MODIFICATION

**DU PLAN DE VALORISATION DU PATRIMOINE
ET DE L'ARCHITECTURE (SPR) DE LA
COMMUNE DE MORTAGNE-SUR-SÈVRE**

La présente notice explicative a pour objet de présenter la modification du Site Patrimonial Remarquable / Plan de Valorisation de l'Architecture et du Patrimoine (SPR/PVAP) de la commune de Mortagne-sur-Sèvre (anciennement AVAP) approuvé le 13 mars 2014.

LA CORRECTION D'ERREURS MATÉRIELLES

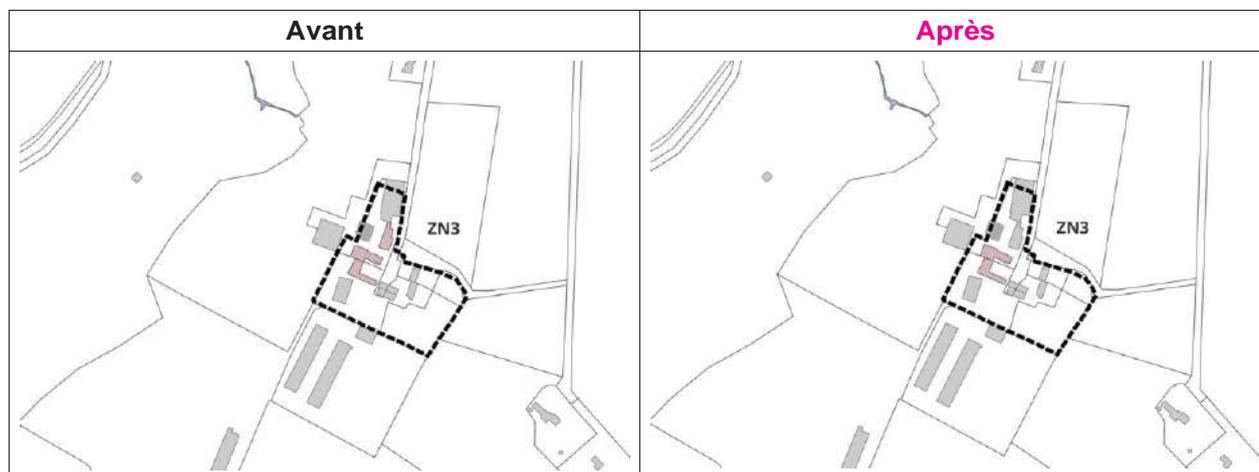
Lors de l'approbation de l'AVAP de Mortagne-sur-Sèvre, plusieurs bâtiments d'intérêt remarquable sur le lieu-dit Corniou ont été identifiés. Toutefois, la communauté de communes et la mairie de Mortagne-sur-Sèvre ont relevé une erreur matérielle concernant un bâtiment quant à l'inventaire jusqu'ici opposable. En effet, le bâtiment localisé ci-dessous n'atteste d'aucune qualité patrimoniale, il est ainsi proposé de corriger cette erreur matérielle en le supprimant de la liste des bâtiments d'intérêt remarquable comme en atteste la photographie ci-contre.

MODIFICATION RESTREINTE DU ZONAGE SUITE À DES AUTORISATIONS D'URBANISME DÉJÀ DÉLIVRÉES

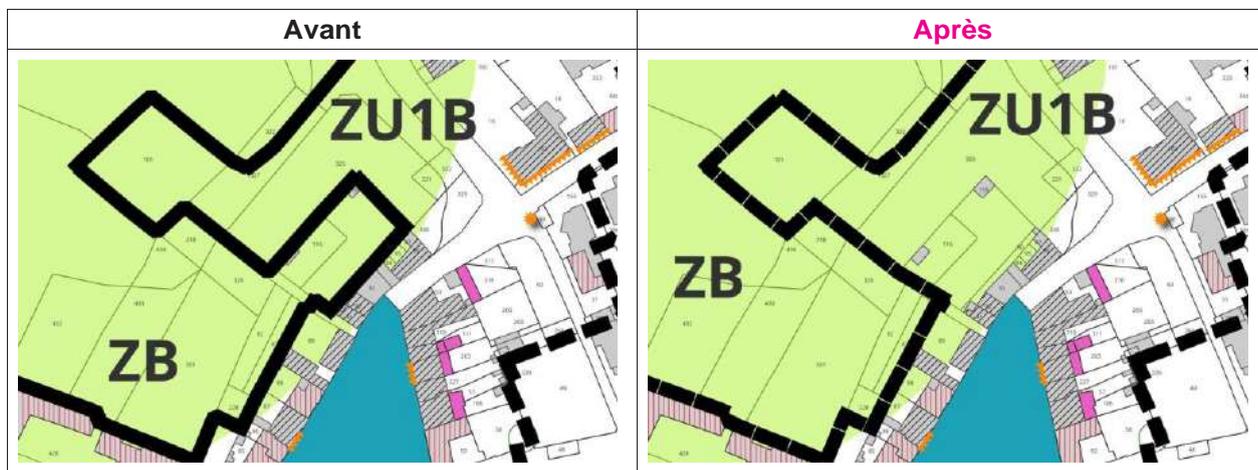
Cette modification est proposée afin de mettre en conformité 3 permis de construire accordés (PC n°085 151 21 H0048, PC n°085 151 22 H0007 et PC n°085 151 22 H0008). En effet, au sein de la zone NB les garages isolés n'étaient pas autorisés. Il est ainsi proposé de sortir les parcelles en question de la zone ZB et de les classer en zone ZU1B.

MODIFICATION MINEURE QUANT À LA NATURE DE LA PROTECTION

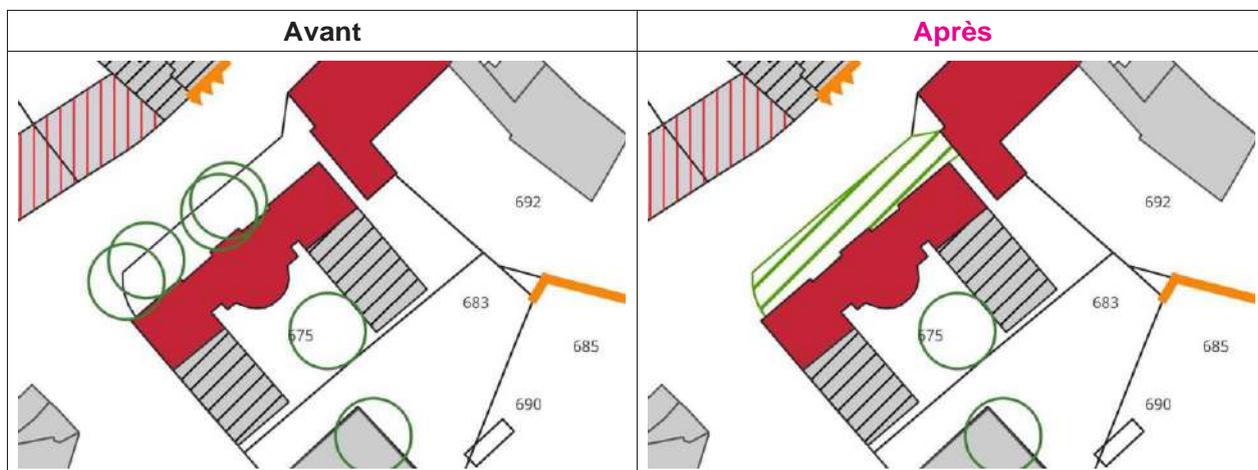
La dernière modification du zonage proposée est la modification de la nomenclature de protection d'un espace paysagé.

Il s'agit de transformer la protection ponctuelle d'arbres d'alignement protégés devant l'école de Musique par une protection surfacique de type surface de parcs et jardins protégés (ces arbres n'existent plus aujourd'hui).
